**III INFORME DE
AUDITORÍA TÉCNICA EXTERNA**

LM-AT-77-2008

Construcción de los Drenajes y Terraplenes de la Carretera
Costanera Sur,
Ruta Nacional No.34
SECCIÓN: Quepos – Savegre – Barú

Noviembre 2008

Gráfico No.1: Resultados de granulometría para el material de “préstamo seleccionado para acabado de acuerdo al tamiz No.4. Fuente: Informes de ensayos del LanammeUCR, de verificación de calidad del MOPT y Vieto y Asoc. y de control de calidad del contratista.

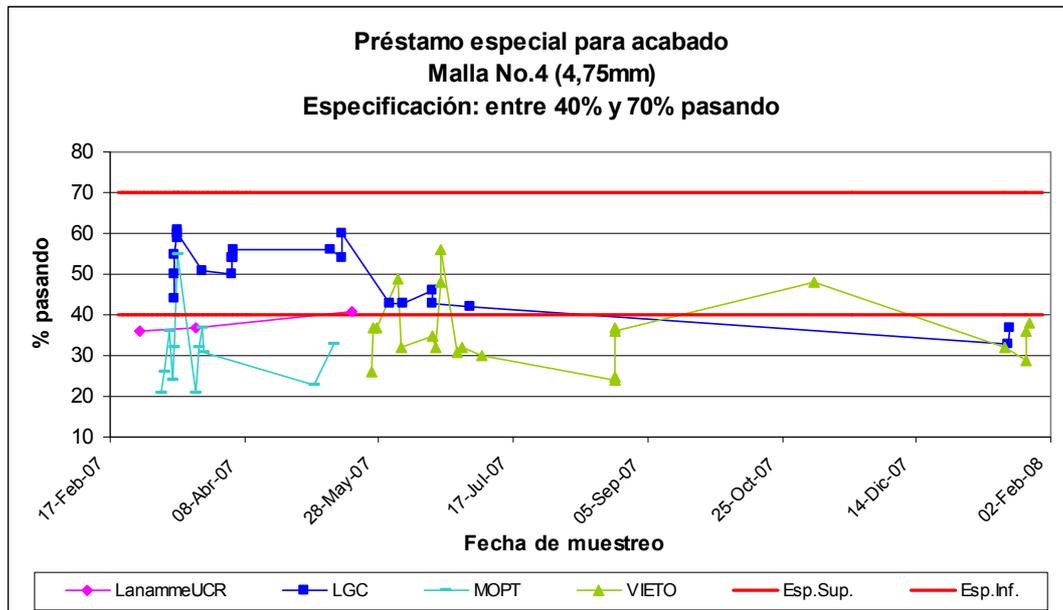
Se nota que el material de préstamo seleccionado para acabado continúa teniendo problemas en el cumplimiento de la malla No.4, tal y como se evidenció en el primer informe de auditoría (LM-AT-25-07) para este proyecto. Se observa que, de acuerdo con los ensayos realizados por el laboratorio del MOPT entre marzo y mayo del 2007, el porcentaje de material pasando ese tamiz está por debajo del 40%, cuando debería estar entre el 40% y el 70%. Además de que no venía cumpliendo con esta especificación de tamaño, las variaciones entre muestras indican la existencia de gran variabilidad en el tamaño del material colocado en el proyecto. El mismo comportamiento se observa en los ensayos realizados por el actual verificador de la calidad, Vieto y Asociados, que muestra resultados de ensayos del material variable a lo largo del tiempo y que en su mayoría no cumple con el tamaño requerido en la especificación técnica cartelaria.

Sin embargo, se puede ver que los resultados obtenidos por el contratista son satisfactorios hasta principios de julio del 2007, y a partir de ahí no hay más ensayos frecuentes por la suspensión de colocación de este material de préstamo para acabado que no cumplía especificaciones y que quedó evidenciado por los ensayos de los laboratorios que realizó la verificación de calidad (Vieto y Asociados y MOPT) y el LanammeUCR.

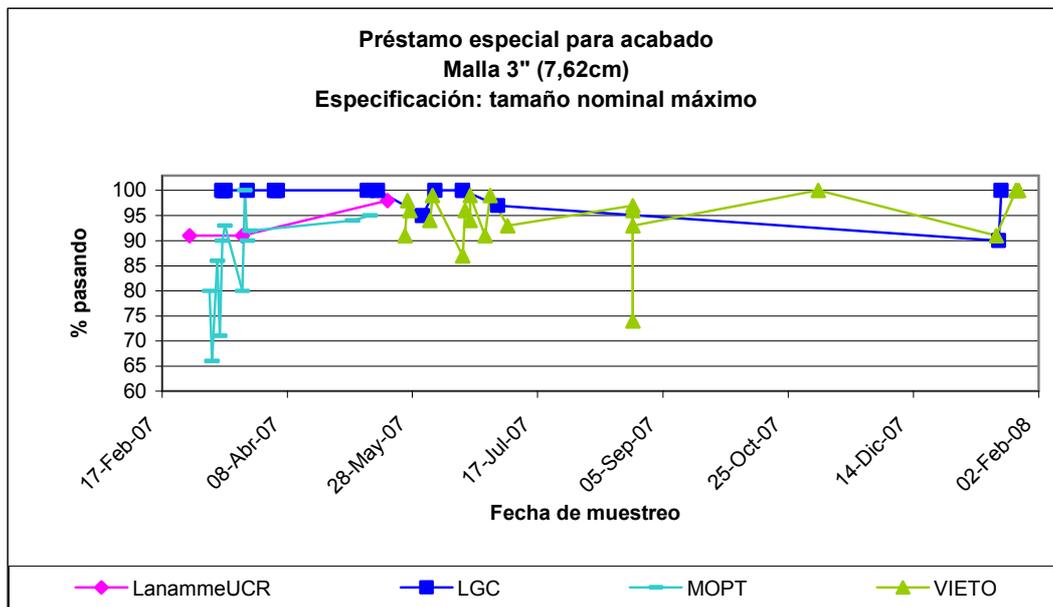
Se nota que hay una tendencia por parte de los resultados de control de calidad realizados por el laboratorio de LGC, encargado del autocontrol del contratista, donde se mantienen en un 100% pasando con algunas excepciones. Sin embargo, con ensayos del LanammeUCR y con los ensayos de verificación de calidad realizados por el laboratorio de Vieto y Asociados y el MOPT se corroboró que las características de tamaño de este material son distintas a las obtenidas por el laboratorio de autocontrol respecto al tamiz de 3”.

En el primer informe de auditoría técnica, se evidenció que absolutamente todos los ensayos realizados por el contratista, determinaban un 100% pasando esta malla de 3” desde el inicio del proyecto. Según ensayos del LanammeUCR, Vieto y Asociados y MOPT, en la mayoría de los casos el porcentaje pasando era menor que 100% en este tamiz. Para el caso de los ensayos que se analizan en este informe, se nota que se repite el comportamiento mencionado en esa oportunidad, en el cual se evidencia un tamaño variable respecto a esta malla y que en su mayoría no resulta un 100% pasando, como sí lo indican las pruebas de autocontrol de calidad realizadas por el contratista.

Gráfico No.5: Resultados de granulometría para el material de “préstamo seleccionado para relleno” de acuerdo al tamiz No.4. Fuente: Informes de ensayos del LanammeUCR, de verificación de calidad del MOPT y Vieto y Asoc. y de control de calidad del contratista.

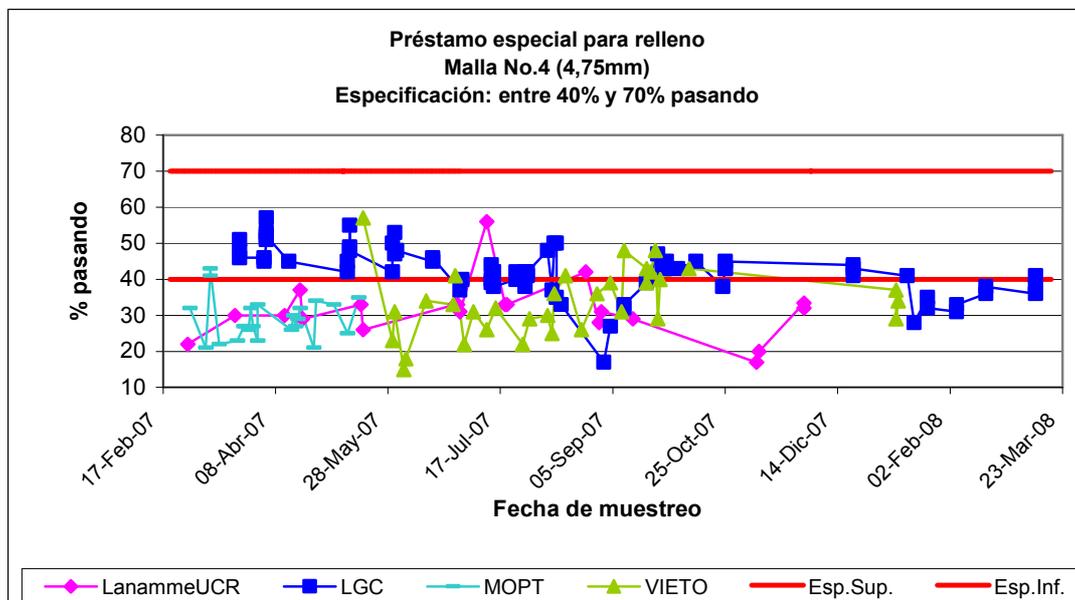
Respecto al cumplimiento de este material de acuerdo con el tamaño de la malla No.4 (4,75mm), se puede ver que los ensayos realizados por el contratista indican que el material presenta un comportamiento satisfactorio hasta finales de junio del 2007. De aquí en adelante presentan incumplimientos y variabilidad de tamaño en las muestras.

Sin embargo, se observa que de acuerdo con los ensayos realizados en el LanammeUCR, en el laboratorio del MOPT y en el de Vieto y Asociados el

material presenta un incumplimiento constante desde el inicio del periodo mostrado, mismo que se reflejó en el primer informe de auditoría.

Gráfico No.6: Resultados de granulometría para el material de préstamo seleccionado para relleno de acuerdo al tamiz de 3". Fuente: Informes de ensayos del LanammeUCR, de verificación de calidad del MOPT y Vieto y Asoc. y de control de calidad del contratista.

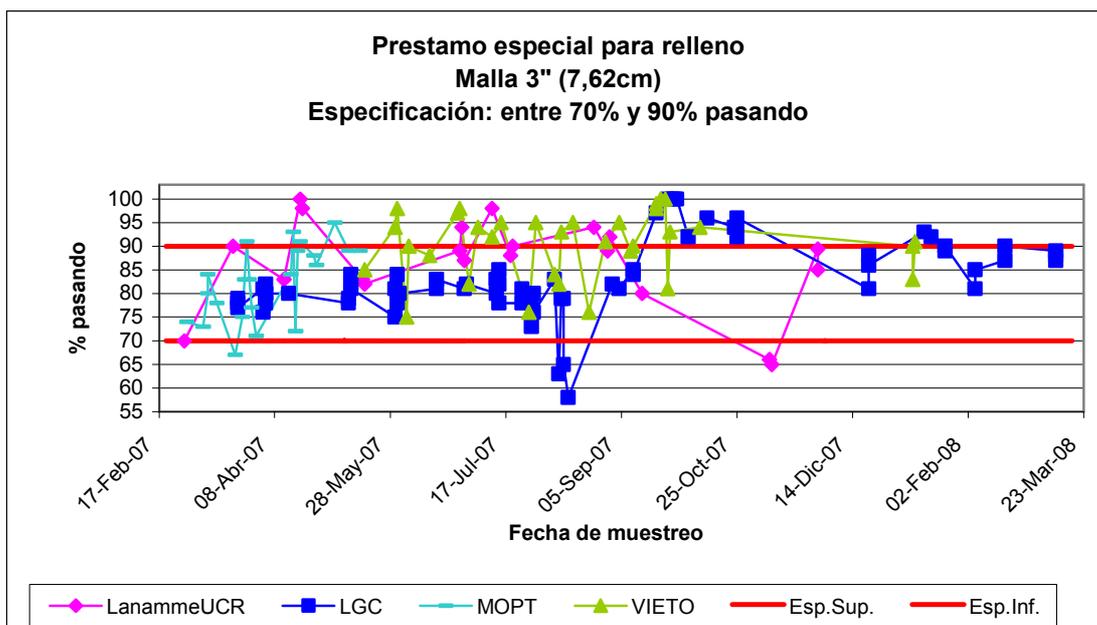
En el caso del tamaño de este material respecto a la malla de 3" (7,62cm), se observa la variabilidad de los resultados obtenidos y los incumplimientos frecuentes del material colocado, y cabe destacar la uniformidad y cumplimiento que presentan los resultados del contratista hasta julio del 2007, cuando de acuerdo con los resultados de los demás laboratorios mencionados, el material presenta variabilidad e incumplimientos, sobretodo por encima del 90% pasando este tamiz. En otras palabras, tiende a ser un material menos grueso. En algunas pruebas realizadas se observa que más bien resultan por debajo del límite inferior, situación que también indica la variabilidad del tamaño de las partículas entre muestras extraídas.

Gráfico No.8: “Material de préstamo seleccionado para relleno” colocado y pagado por estimación de pago en el tramo Savegre - Barú. Fuente: Estimaciones de pago del proyecto entregadas a esta Auditoría.

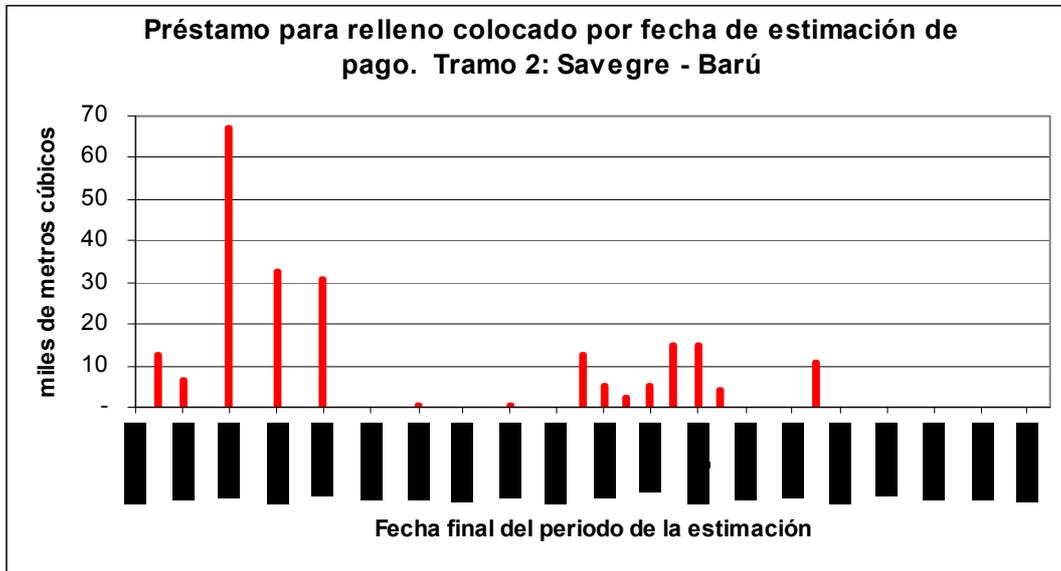
Tal y como se observa en el gráfico No.8, a pesar de que se evidencian incumplimientos de material, la actividad de colocación de el material de “préstamo seleccionado para relleno” fue casi constante en el tramo Savegre - Barú, con excepción del periodo entre enero a mayo del 2007, y también en setiembre del mismo año.

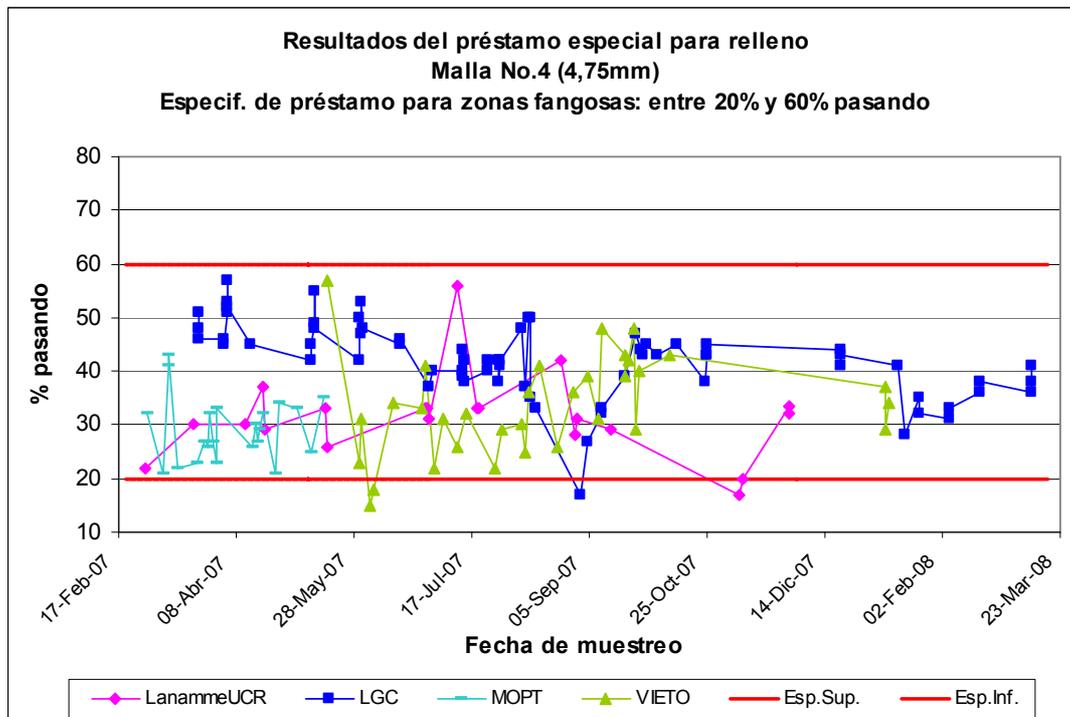
En este caso, para la especificación en el tamiz No.4 (4,75mm), se observa que las tolerancias cambiaron, tomando en cuenta que para el “préstamo seleccionado para relleno” debía cumplir un porcentaje pasando que debía estar entre 40% y 70%, y ahora para el material de “préstamo para zonas fangosas” debe estar entre 20% y 60%. En el gráfico No.9 se observa que al aplicar las especificaciones del tamiz No.4 para el material de “préstamo para zonas fangosas” a los datos obtenidos del material de “préstamo seleccionado para relleno”, el mismo material que no cumplía, ahora sí cumple como material de “préstamo para zonas fangosas”, con algunas excepciones.

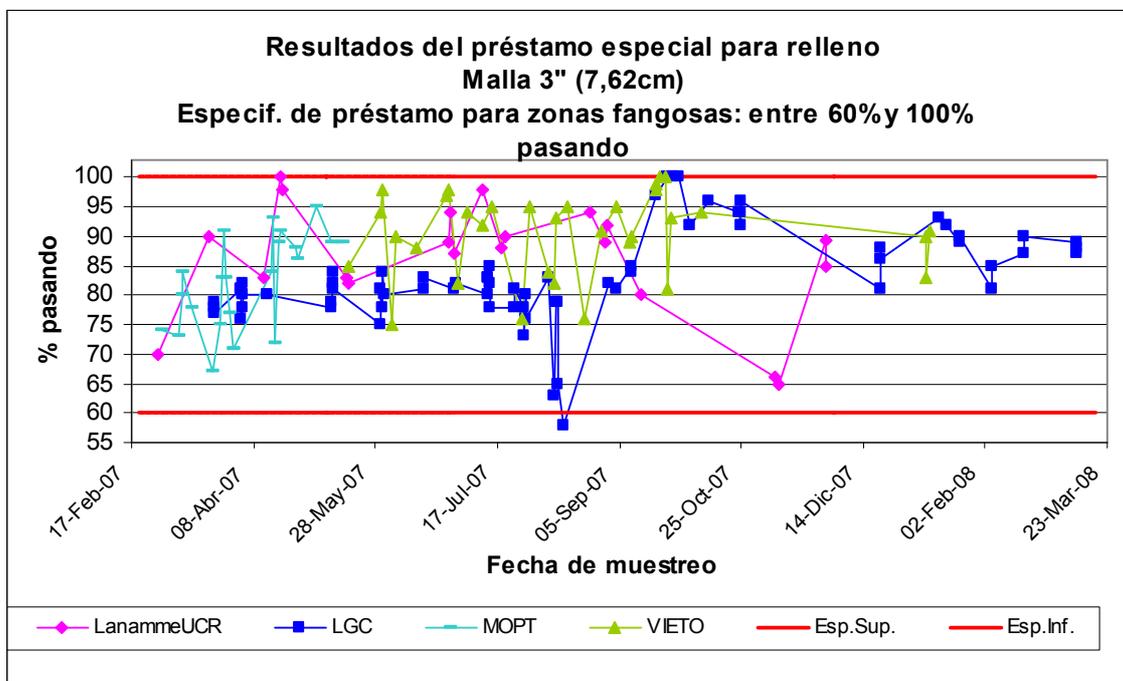
Nuevamente para esta especificación, se puede notar como ahora el mismo material que se ha venido ensayando como “préstamo seleccionado para relleno” y no cumplía, ahora sí cumple como material de “préstamo para zonas fangosas”.
